Objet : Demande d'avis sur dossier de permis de construire n°PC 080 677 23 S0001

Objet : ROISEL
Construction d'une centrale photovoltaïque
10 rue Théodore Baré – SAS SOLROI

RAPPORT DE SECURITE ETABLI PAR LE SERVICE DEPARTEMENTAL D'INCENDIE ET DE SECOURS DE LA SOMME

Permis de construire : PC n° 080 677 23 S0001

b. Voies échelles

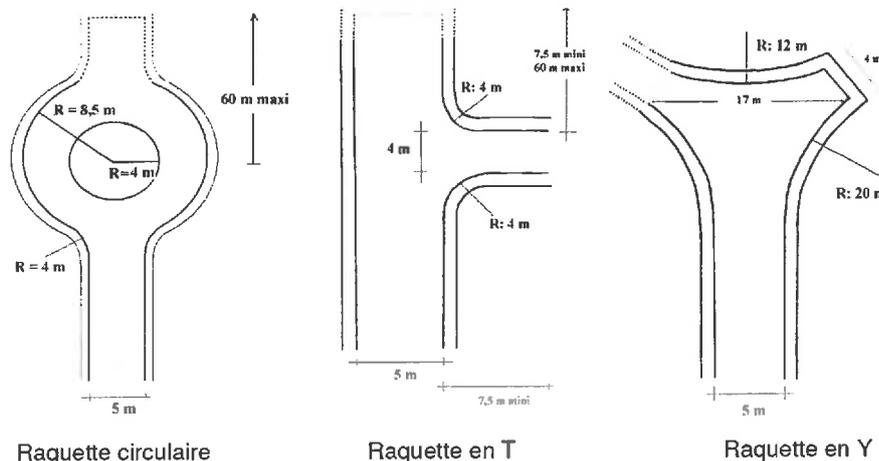
Pour certains bâtiments, une voie échelles peut-être demandée. La voie échelles est une section de voie utilisable pour la mise en station des échelles aériennes, dont les caractéristiques ci-dessus sont complétées et modifiées comme suit :

- o longueur minimale : 10 m,
- o largeur, bandes réservées au stationnement exclues, portée à 4 m,
- o pente maximale ramenée à 10 %,
- o résistance au poinçonnement fixée à 100 kN sur une surface circulaire de 0,20 m de diamètre,
- o si cette section de voie n'est pas sur la voie publique elle doit lui être raccordée par une voie utilisable par les engins de secours (voie engins),
- o si cette voie est perpendiculaire à la façade, son extrémité est à moins de 1 m de la façade et doit avoir une longueur minimale de 10 m,
- o si cette voie est parallèle à la façade, son bord le plus proche est à moins de 8 m et à plus de 1 m de la projection horizontale de la partie la plus saillante de la façade pour les échelles de 30 m (distance réduite à 6 m pour les échelles 24 m et 3 m pour les échelles 18 m).
